<i>Název akce:</i> I/20 PLZEŇ, JATEČNÍ - NA ROUDNÉ	<i>Číslo smlouvy:</i> 19 009 202
<i>Část:</i> MOSTNÍ OBJEKTY A ZDI	<i>Projektový stupeň:</i> DÚR
<i>Název přílohy:</i> SO 201 MOST NA I/20 PŘES UL. ROKYCANSKOU TECHNICKÁ ZPRÁVA	<i>Datum:</i> 08/2022
	<i>Číslo části:</i> D.1.200
	<i>Měřítko:</i> <i>Počet formátů:</i> <i>Číslo přílohy:</i> 1

SO 201 Most na I/20 přes ulici Rokycanskou

I/20 Plzeň, Jateční – Na Roudné – souhrnné vyjádření ÚV ŘSD ČR ke konceptu DUR

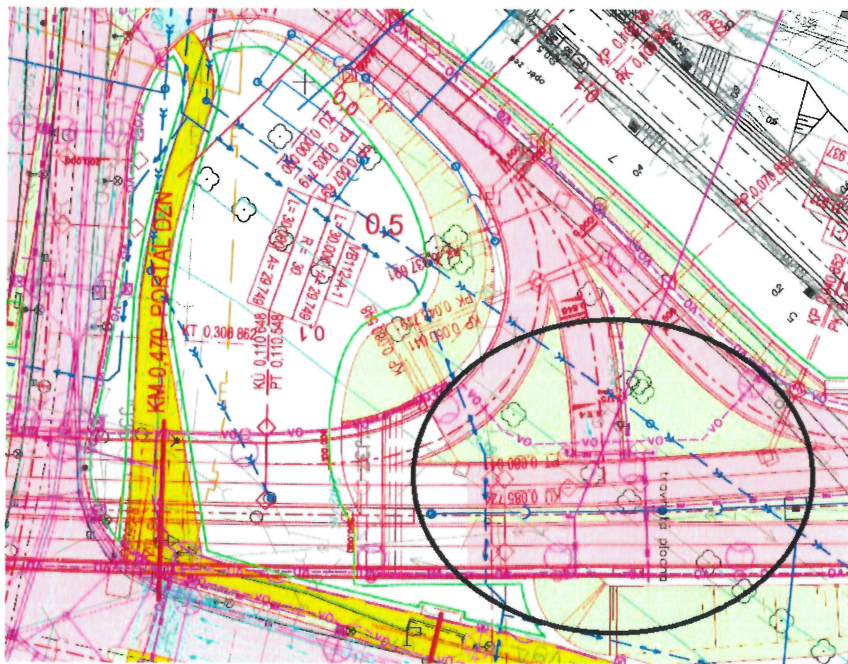
4. Koordinační situace: Klopení na začátku úseku doporučujeme posunout až za levé odbočení z SO 110, tak aby bylo zabráněno odtoku vody dle obrázku níže. Tuto problematiku lze vyřešit i vhodně osazeným odvodňovacím zařízením, ale bylo by vhodnější tento případný přetok eliminovat úplně.

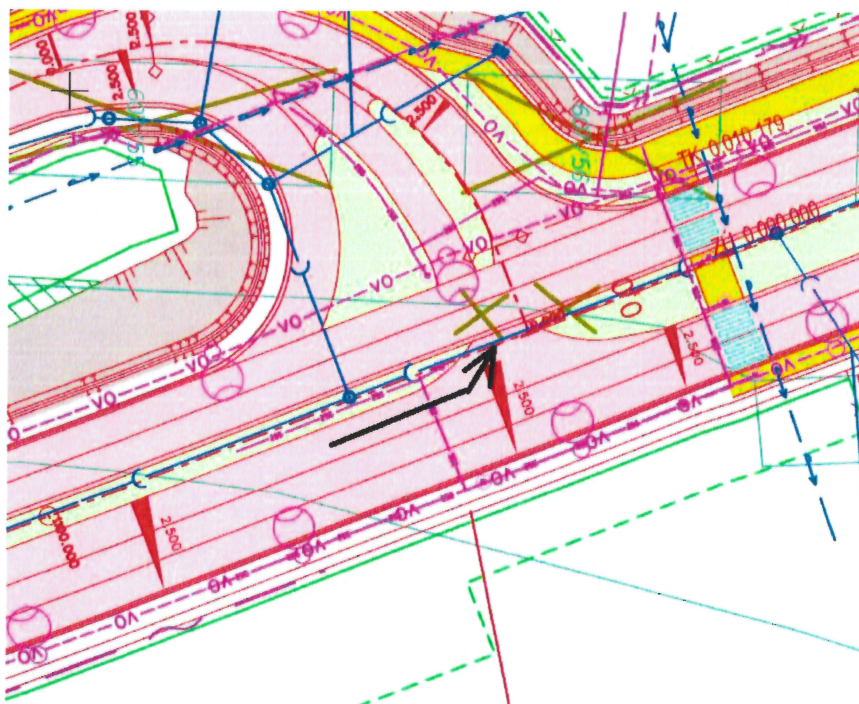
5. Koordinační situace: Žádáme zdůvodnit návrh levého odbočení na SO 112. Jedná se o dočasné řešení, které se zruší při vybudování navazujícího úseku I/20 Plzeň, Jasmínova – Jateční? Bude zde muset být osazeno SSZ, které bude degradovat význam komunikace I/20. Směr Karlovy Vary může být v křižovatce Rokycanská na příjezdu od Prahy (divadla) značen ve všech směrech.

VZOROVÝ PŘÍČNÝ ŘEZ I/20 POD MOSTEM SO 221

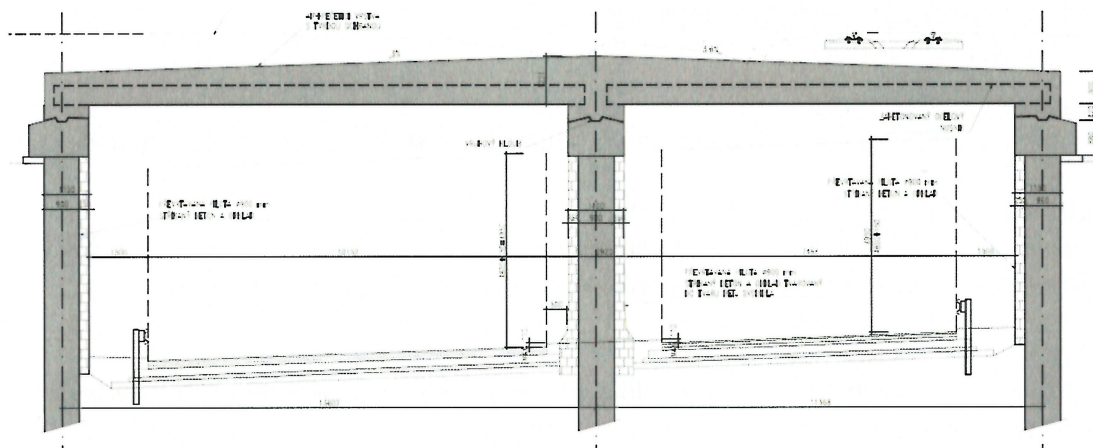
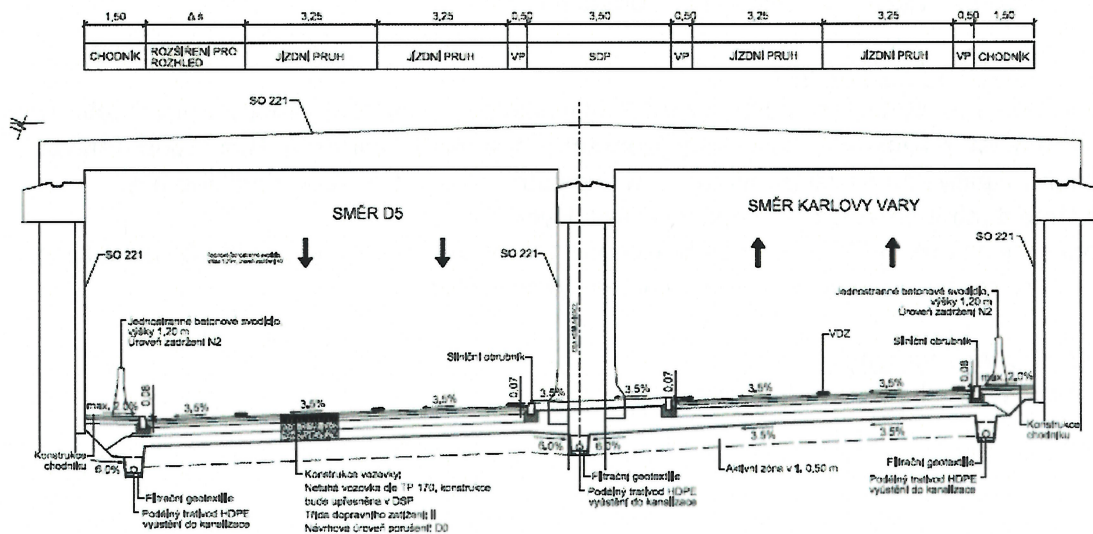
11. VPŘ SO 102: Šířka pruhů 4 m je naddimenzovaná, vychází ze stávajícího šířkového uspořádání?
12. VPŘ SO 221: Žádáme sjednotit VPŘ v SO řady 100 jsou uvedena betonová svodidla a ve výkresu SO 221 jsou ocelová.

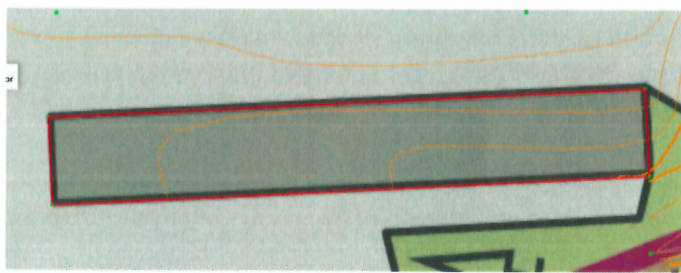
- b) prověřit DMT (vrstevnice), např. na vodní hladině jsou vygenerovány špatně

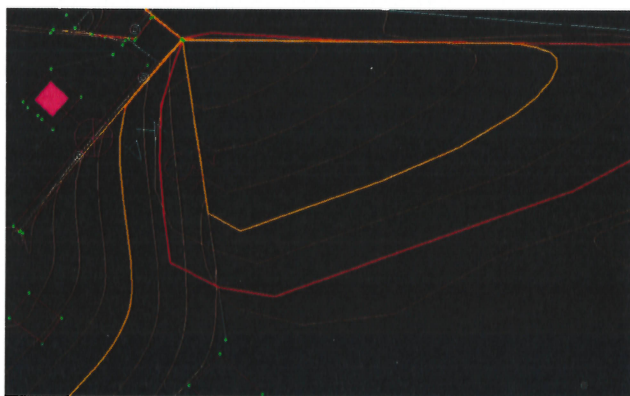
- c) negenerovat vrstevnice v budovách

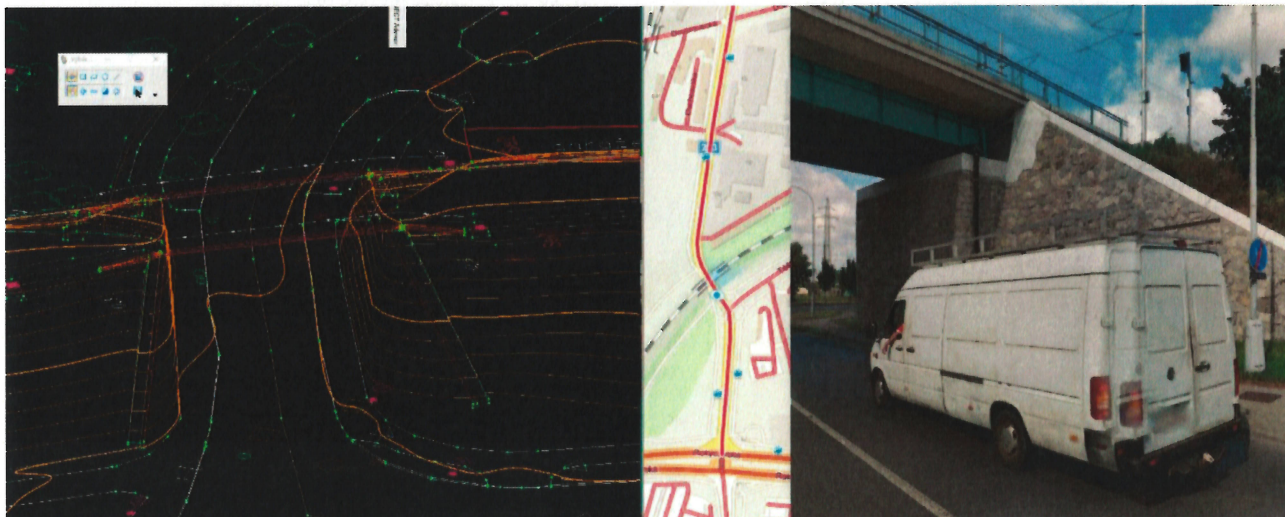
- d) není vhodné, aby se vrstevnice křížily

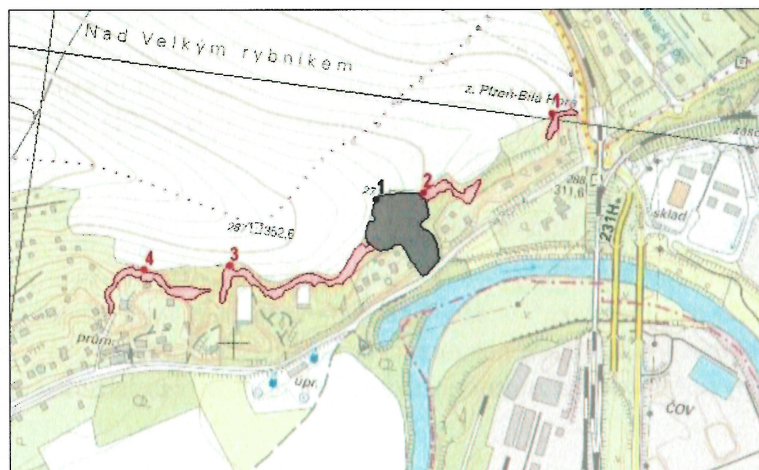
50. Žádáme o vyznačení všech sond dosud provedených GTP včetně archivních do koordinčního situačního výkresu a výkresů SO řady 200 (do půdorysů a podélných řezů).
51. Žádáme o informaci, jak se projektant vypořádal s rizikem sesouvání a řízení v okolí předmětné stavby, které uvádí Registr svahových nestabilit České geologické služby (viz obrázek níže).

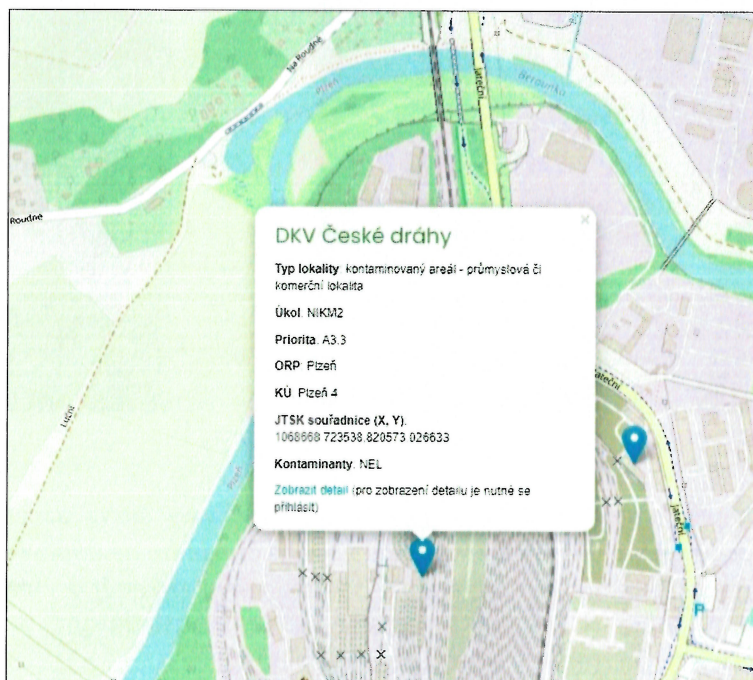
52. Žádáme o informaci, jak se projektant vypořádal s rizikem kontaminace v okolí předmětné stavby, které uvádí Systém evidence kontaminovaných míst Ministerstva životního prostředí (viz obrázek níže).
